改善箇所説明図

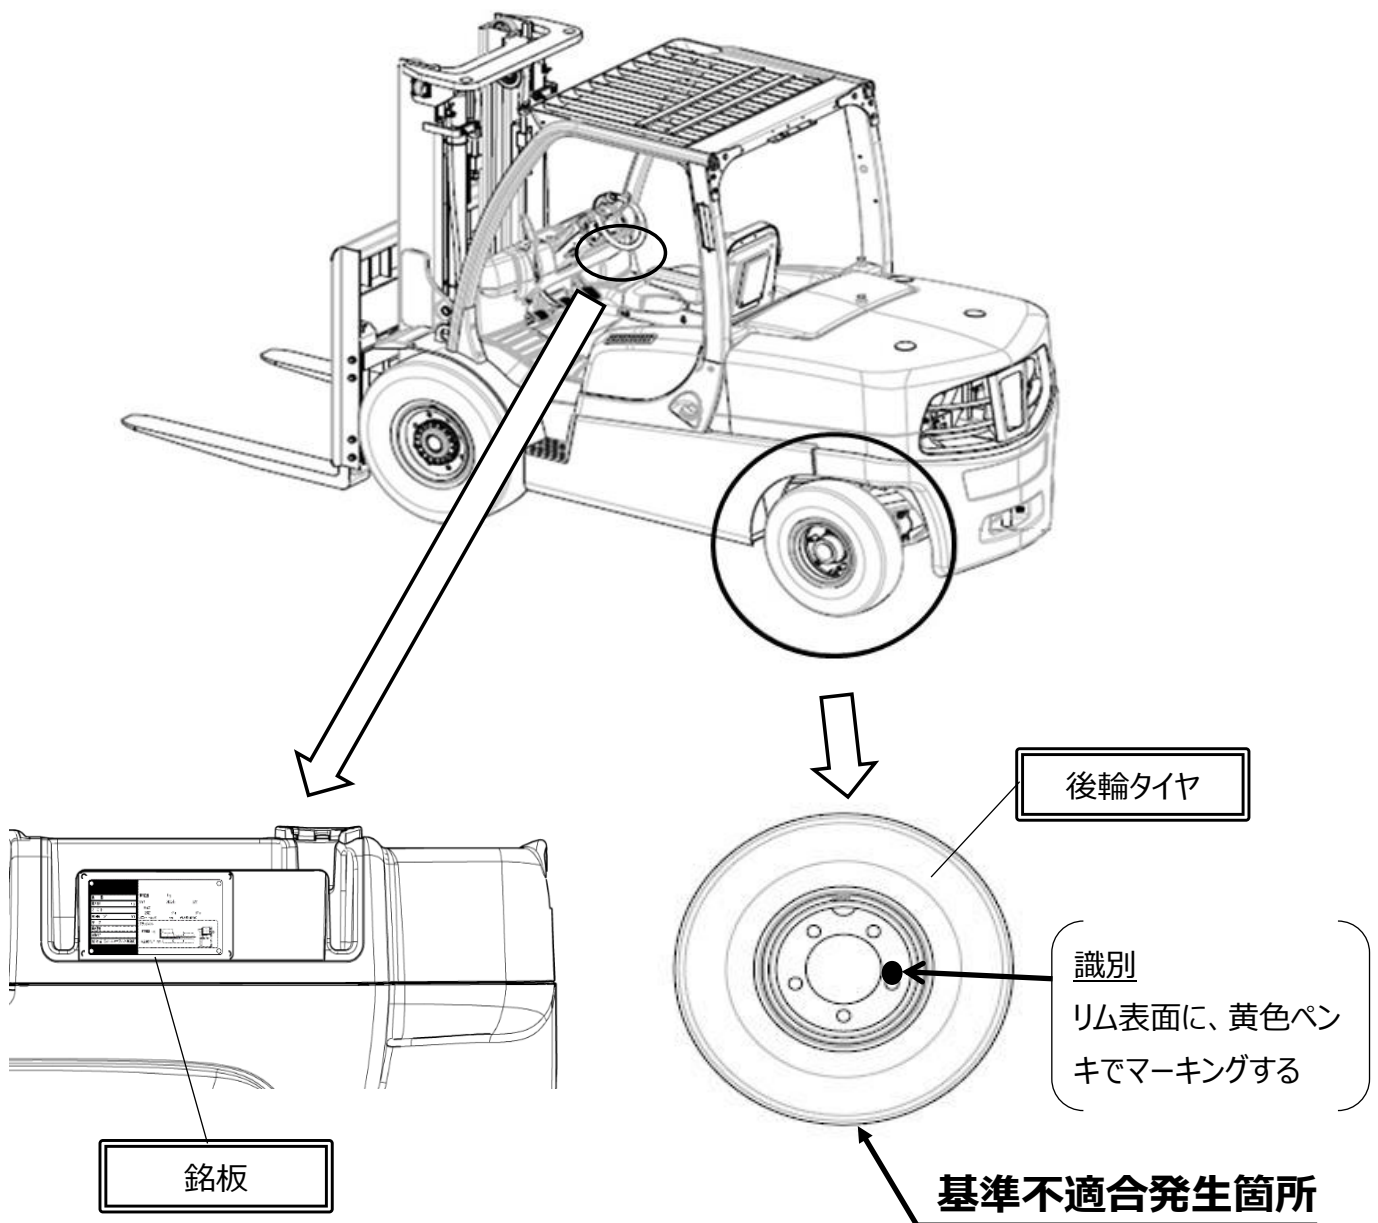
空気入りゴムタイヤを装着した内燃式フォークリフトにおいて、後輪に装着するタイヤの設定が不適切なため、タイヤにかかる荷重がタイヤの負荷能力を超過しているものがある。そのため、そのままの状態で使用を続けると、タイヤがパンクし、走行不能に至るおそれがある。

全車両、タイヤを対策品に交換し、車体に表示している銘板を対策したタイヤに合わせた表示のものと交換を行う。
